SEANCE DU 17 NOVEMBRE 2025

Projet de délibération

OBJET : Règlement complémentaire de circulation routière Engreux (n°1-1c / n°6-8) - Aménagements de sécurité, création de zones d'évitement en chicanes (abrogation de la zone d'évitement à la hauteur de l'habitation n°1)

Localisation

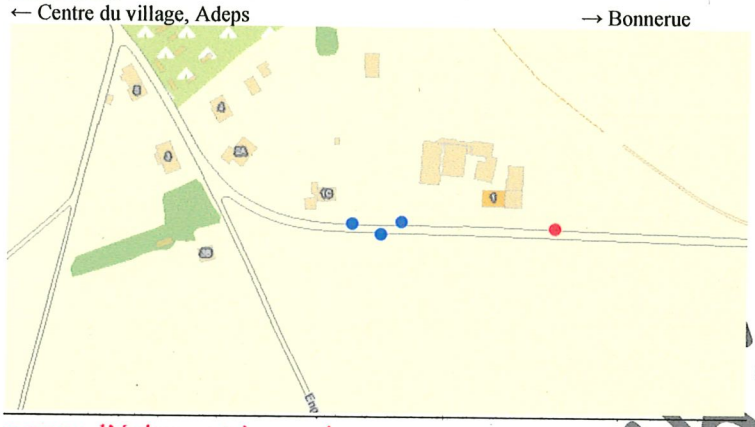
Article 1 : D'abroger la décision reprise à l'article 1 de la délibération du Conseil communal du 20/12/2023 concernant la création d'une zone d'évitement striée tracée le long de l'immeuble portant le n°1 ; la signalisation et les marquages routier y afférant seront retirés.

Article 2 : La création, à Engreux, de 3 zones d'évitement disposées en chicane, à tracer entre les habitations n°1 et n°1C.

La mesure est matérialisée par les marques parallèles obliques de couleur blanche prévues à l'article 77.4 de l'AR du 1er/12/1975, au plus près de l'accès à l'immeuble n°1 afin qu'elle soit le plus éloignée possible du virage.

Une priorité de passage est établie, dans la chicane reprise ci-dessus, à hauteur de l'immeuble portant le n°1c, pour les conducteurs venant du centre du village, se dirigeant vers Bonnerue

La mesure est matérialisée par les signaux B19 pour les conducteurs tenus de céder le passage et B21 pour les conducteurs prioritaires.

● zone d'évitement à supprimer

● zones d'évitement à créer, en chicane, au plus près de l'accès à l'immeuble n°1 afin qu'elle soit le plus éloignée possible du virage.

Localisation
Centre du village, Adeps

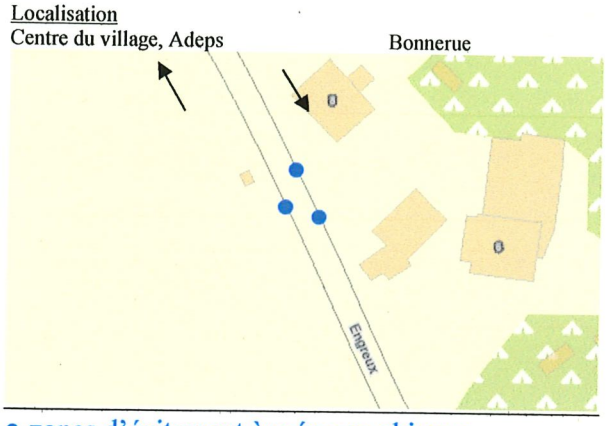
Article 3 : La création, à Engreux, de 3 zones d'évitement disposées en chicane, à tracer à la hauteur de l'installation de la SWDE (petit château d'eau), entre les habitations n°6 et 8.

La mesure est matérialisée par les marques parallèles obliques de couleur blanche prévues à l'article 77.4 de l'AR du 1er/12/1975.

Une priorité de passage est établie, dans la chicane reprise ci-dessus, à hauteur de l'immeuble portant le n°8, pour les conducteurs venant du centre du village, se dirigeant vers Bonnerue

La mesure est matérialisée par les signaux B19 pour les conducteurs tenus de céder le passage et B21 pour les conducteurs prioritaires.

● zones d'évitement à créer, en chicane
